Objeto: Contratação de empresa de engenharia para serviços de Construção de novo Cemitério Municipal, situado no Bairro Retiro, com o fornecimento de material e mão de obra, de acordo com o Memorial Descritivo e demais anexos partes integrante do edital.

Ref.: Concorrência Pública nº 01/2023 (Processo Administrativo nº 5547/2022)

Assunto: Pedido de Impugnação da Concorrência Pública nº 01/2023

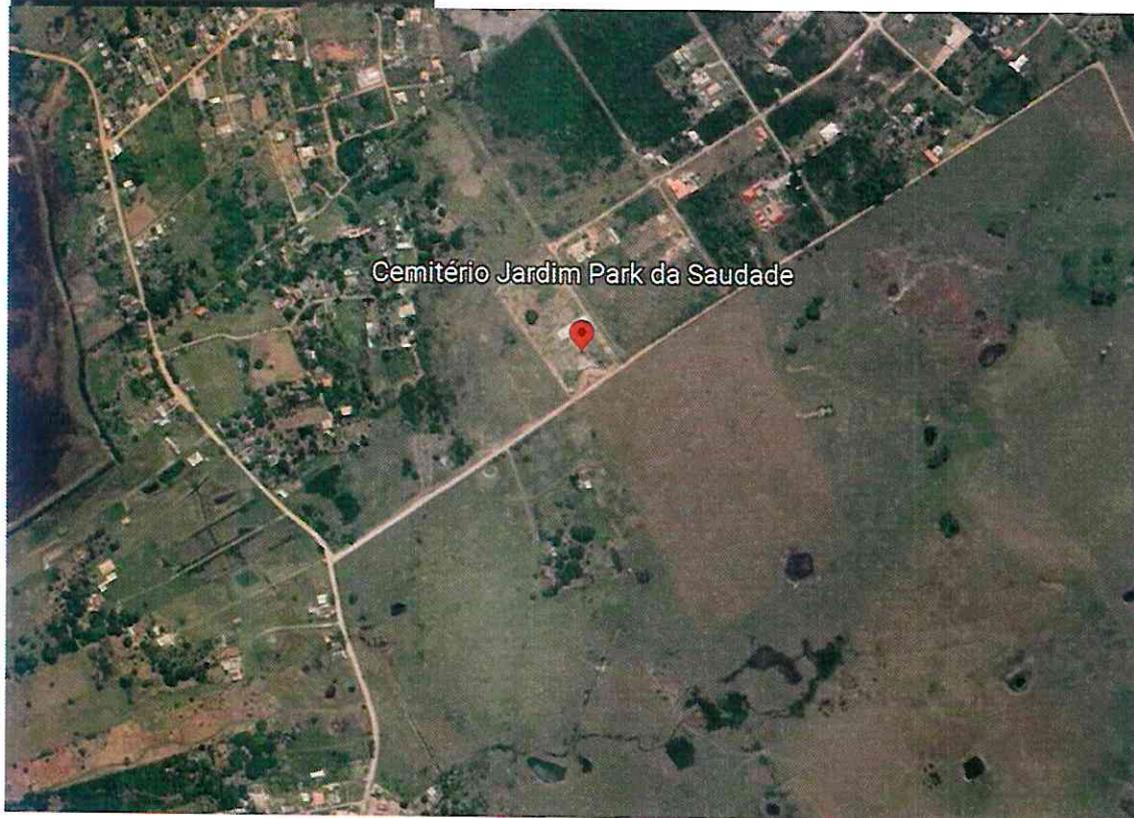
Considerando as hipóteses de ineficiência, seja para manutenção, defeito ou falta de energia, do filtro inativador de gases, a construção dos lóculos deve prever um sistema

independente com atuação de emergência (backup) para a contenção do necrochorume com o uso de fossas sépticas de micropolietilenos inseridas em caixa de concreto armado impermeabilizadas (com função de contenção em caso de avaria das caixas fossas e impedindo contaminação do solo).

Os lóculos deverão possuir base de regularização (contra piso) com caída direcionada ao ralo de captação com diâmetro de 75mm que conduzirá o efluente a rede de tratamento em caixa tipo fossa clorada, os lóculos serão vedados por tampa de granito cinza corumbá conforme especificação de projeto.
